Region Hovedstaden

Tilsynsnotat, Sundbylillevej Grusgrav/Rørbækgaard Grusgrav

Region Hovedstaden har den 1. marts 2024 udført uvarslet tilsyn med råstofaktiviteterne i Sundbylillevej/Rørbækgaard Grusgrav beliggende matr.nr. 1b og 1i Sundbylille By, Jørlunde, Sundbylillevej 29a i Frederikssund Kommune.

Bilag 1 – Oversigtskort

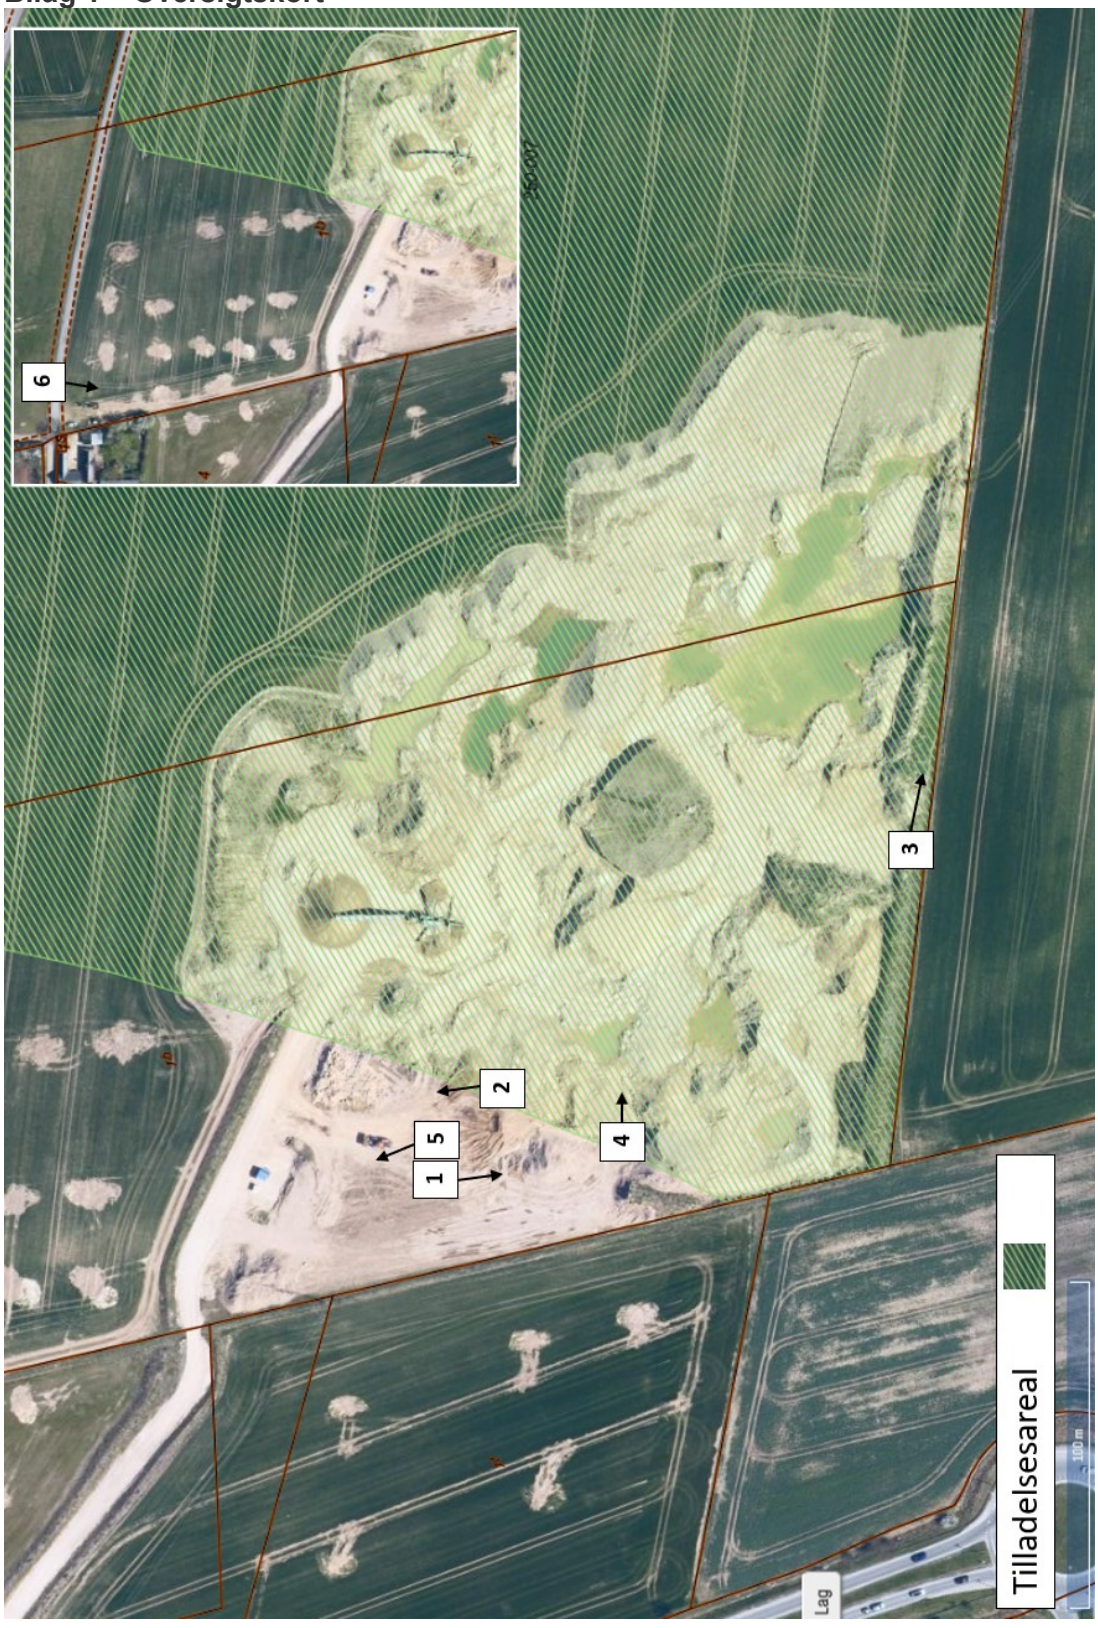
Ad Indskærpelse af vilkår 2.7 vedr. råstoftilladelsens afgrænsning
Regionen konstaterede, at der langs den vestlige del af grusgraven, er oplagt flere depoter af muld og/eller råjord samt en bunke med sten uden for råstoftilladelsens areal (se fotos i bilag 2). Endvidere var der gravet meget tæt på gravegrænsen. Med henvisning til vilkår 2.7 skal regionen indskærpe, at arealet uden for grusgraves afgrænsning, ikke må udgraves eller anvendes til oplag, støjvolde mv.

Vilkår 2.7 *"Tilladelsens afgrænsning fremgår af bilag 1. Arealerne uden for den på bilag 1 viste afgrænsning ma ikke udgraves, anvendes til oplag, støjvolde, interne køreveje eller på anden måde inddrages til brug for aktiviteter vedrørende råstofindvinding uden forudgående tilladelse fra regionen."*

Forholdet skal være bragt i orden **senest den 1. maj 2024**. Regionen vil føre tilsyn med forholdet når dette er udbedret.

Supplerende bemærkninger til notatet: Mølbak rådgivende landinspektører *v/ Jesper har den 4. april 2024 anmodet om udsættelse af fristen til 1. september 2024. Regionen kan ikke imødekomme en udsættelse til september, men har forlænget fristen til 1. juli 2024.*
